Název stavby/akce:	Rekonstrukce mostů v km 72,637 a 72,721 trati Domažlice - Planá	Označení investora: S632100043
		Zakázka: 74-21
Název části:	Doklady objednatele	Označení části: N.1.1
Název objektu/dílčí části:	Doklady o projednání	Označení objektu/komplexu:
Název přílohy:	Doklady z výrobních porad	Číslo přílohy (typ/pořadí):
Název dílčí části přílohy:		
Odpovědný projektant: Ing. Tomáš Vejběra	Zpracovatel přílohy: KOLEKTIV	Měřítko: - Formáty: -
Kraj: Plzeňský	Katastrální území: Tachov	TUDU: 0331 38
		Stupeň dokumentace: DUSP+PDPS
		Smluvní datum zpracování: 06/2023

ZÁZNAM

„Rekonstrukce mostů v km 72,637 a 72,721 trati Domažlice - Planá“, koncepce řešení mostu v km 75,559.

„Rekonstrukce mostů v km 72,637 a 72,721 trati Domažlice - Planá“,
ve stupni **DUSP+PDPS** konané dne 2.2.2023 od 12:00 hodin v zasedací místnosti fy TOP CON
SERVIS s.r.o.

Při návrhu nového stavu bylo nutné respektovat nezbytné minimální rozměry pro případné budoucí obnovení překračovaného náhonu. Byly předloženy 3 možnosti řešení:

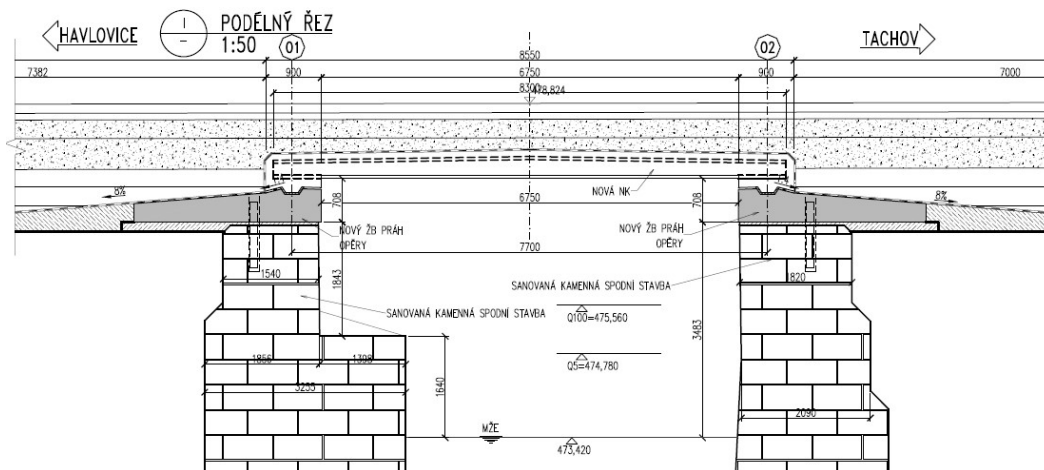
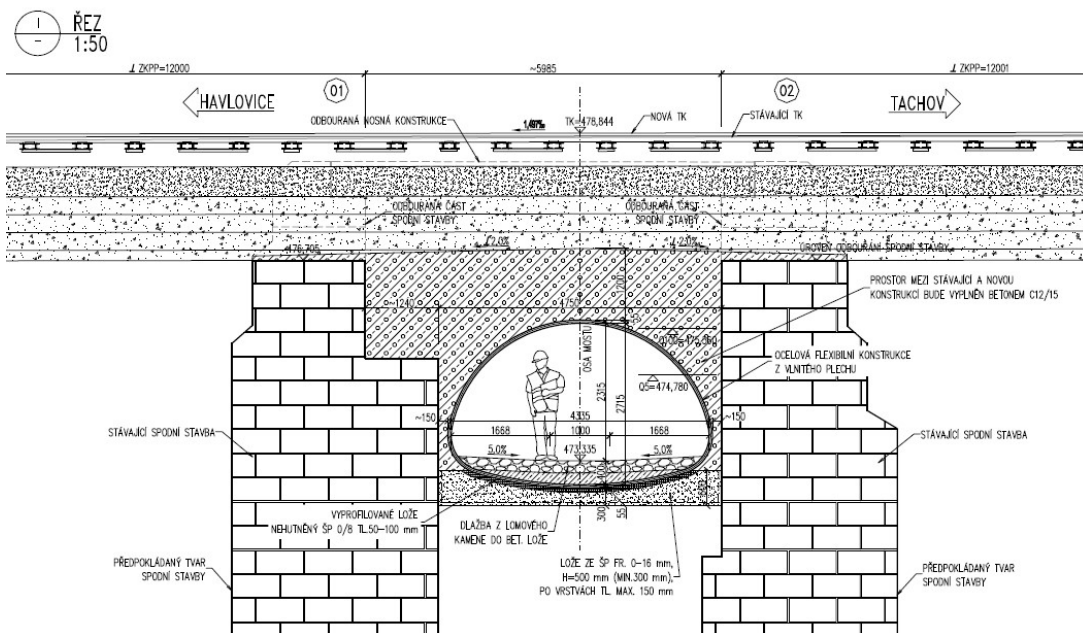
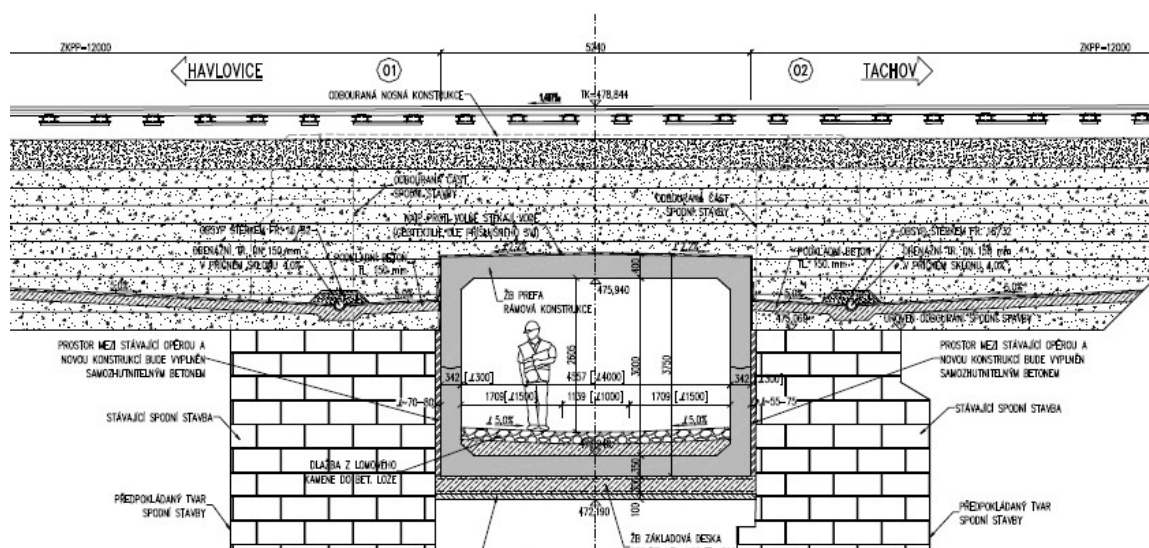
- 1) První varianta představuje řešení, které bylo schváleno v rámci Záměru projektu. Uvažuje snesení NK, odbourání úložných prahů, sanaci kamenného zdiva opěr (očištění, injektáž, spárování), nové úložné prahy a novou desku ze ZBN. CK MD vydala k návrhu kladné stanovisko s výhradou, že doporučuje místo předloženého řešení „sledovat variantu nahrazení mostu propustkem, který by výrazně snížil investiční náklady na tento objekt a též provozní náklady na jeho údržbu“.

- 2) V rámci druhé varianty byl předložen návrh, který uvažoval snesení stávající NK, odbourání nezbytných částí spodní stavby a osazení flexibilní ocelové konstrukce, která by byla provedena jako přesýpaná s čely ve tvaru železničního tělesa.

- 3) Třetí předložená varianta počítala opět se snesením stávající NK, odbouráním nezbytných částí spodní stavby a vložení ŽB prefabrikované rámové konstrukce mezi zbývající části původních opěr. I tento návrh byl proveden jako přesýpaný.

V rámci diskuze se k předloženému vyjádřili všichni přítomní zástupci investora (SS, O6 a O13) a shodli se na následujícím závěru:

V rámci DUSP/PDPS na uvedené akci bude most v km 72,559 navržen dle řešení popsaného v bodě 3). Původně navrhovaný prefabrikovaný rám bude upraven na monolitickou uzavřenou rámovou konstrukcí obdobných rozměrů jako v prefabrikované verzi. Stávající líce kamenného zdiva opěr budou odbourány v takovém rozsahu, aby bylo možné provést SVI na rubu rámové konstrukce, předpoklad min. 0,75 m na každé straně. Pro redukci svislé deformace objektu vlivem konsolidace podloží (koryto vodoteče) pod konstrukcí přesýpaného monolitického rámu je doporučeno zástupcem O13 využít ponechanou konstrukci kamenné spodní stavby původního mostu. Tvarová úprava na vtoku a výtoku monolitického rámu bude navržena standardně dle linie průniku konstrukce rámu s rovinou násypového tělesa železničního spodku a s odlážděním svahu po jejím obvodě.

Most v km 72,637

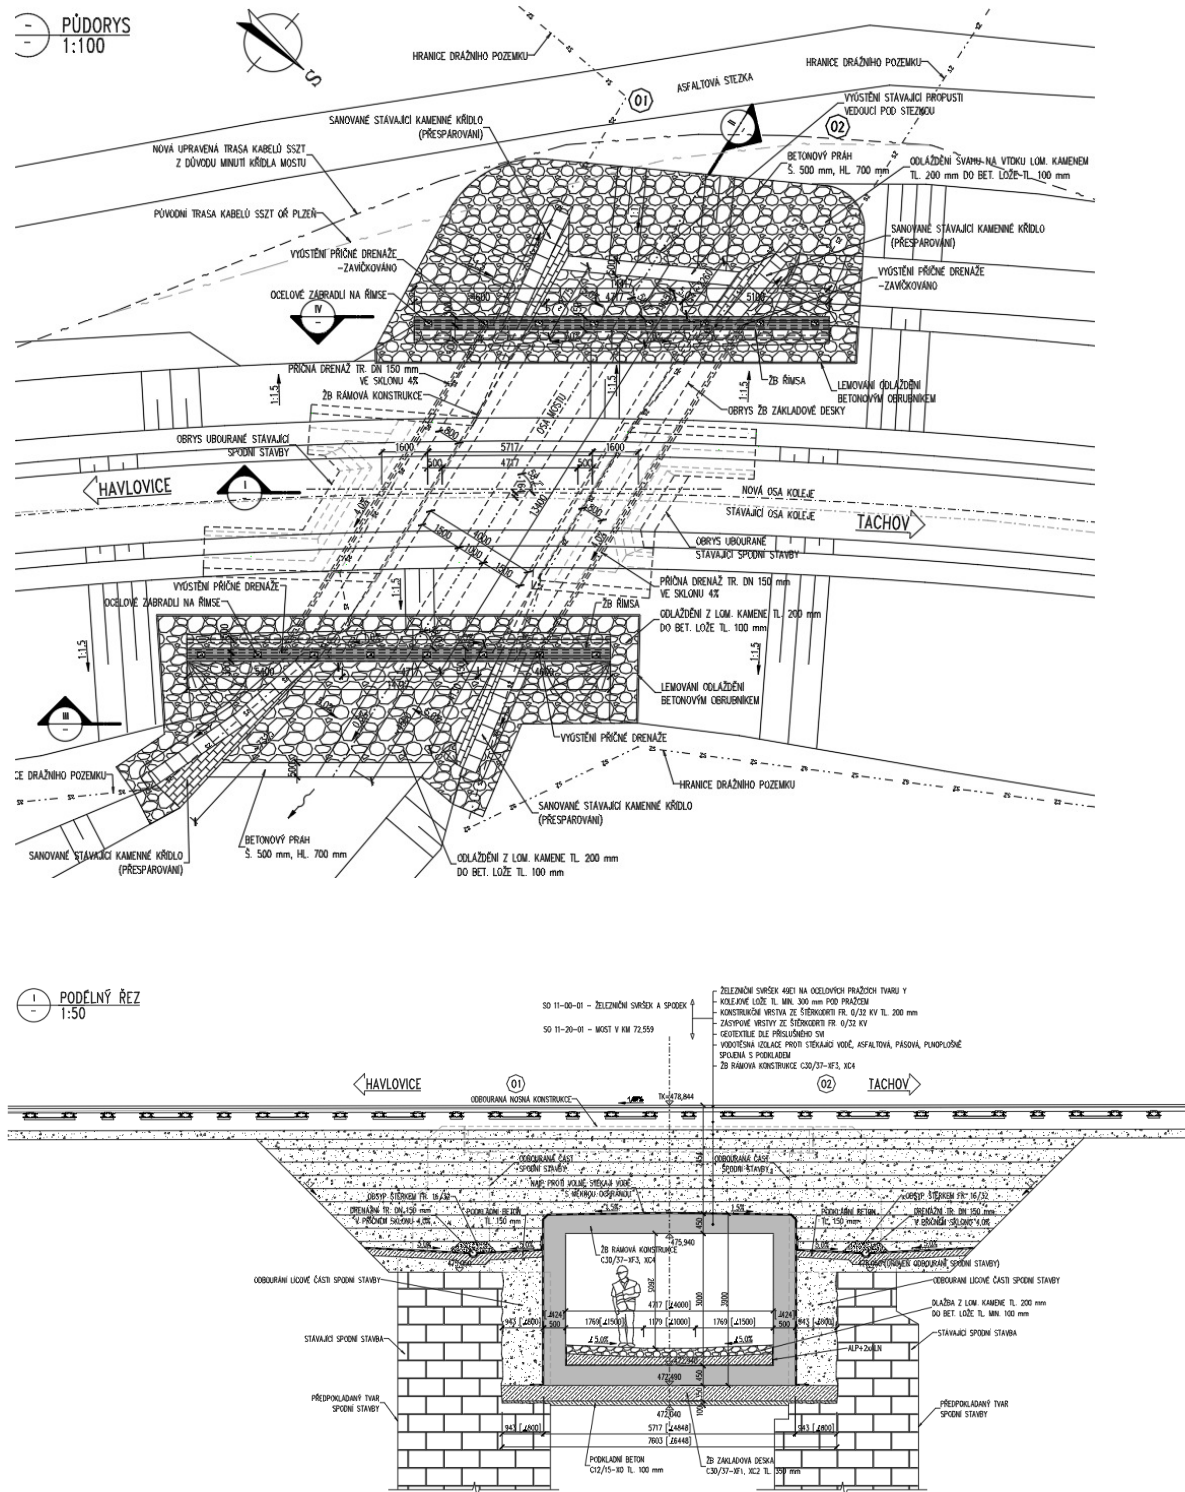
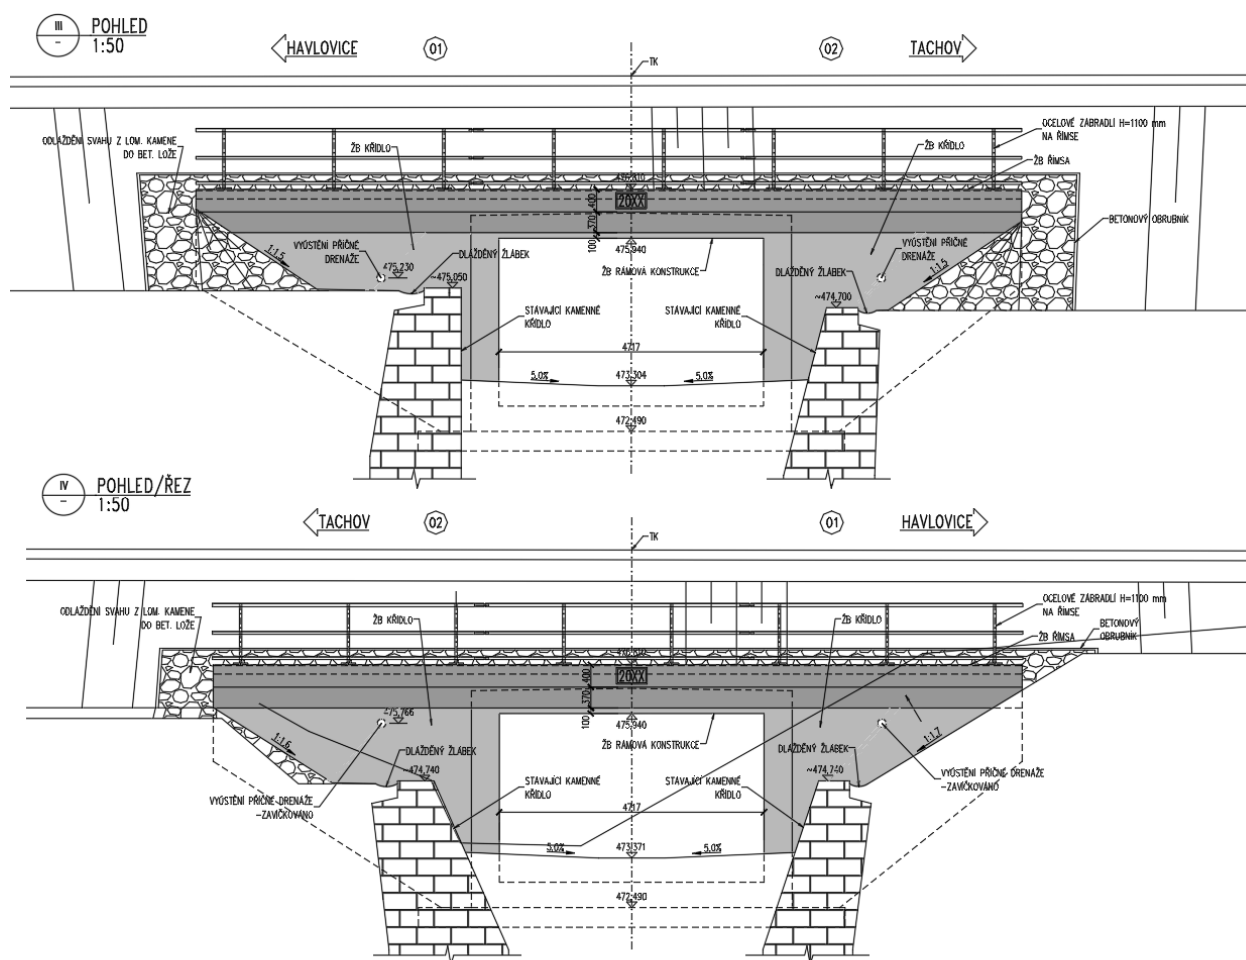
K předloženému řešení nebylo ze strany zúčastněných zásadních připomínek a bylo dohodnuto následující:

- opěry budou navazovat na oblouk bez vodorovné plochy – tedy do „ostrá“ se zkosením 20/20
- pomocná oka na NOK nejsou požadována
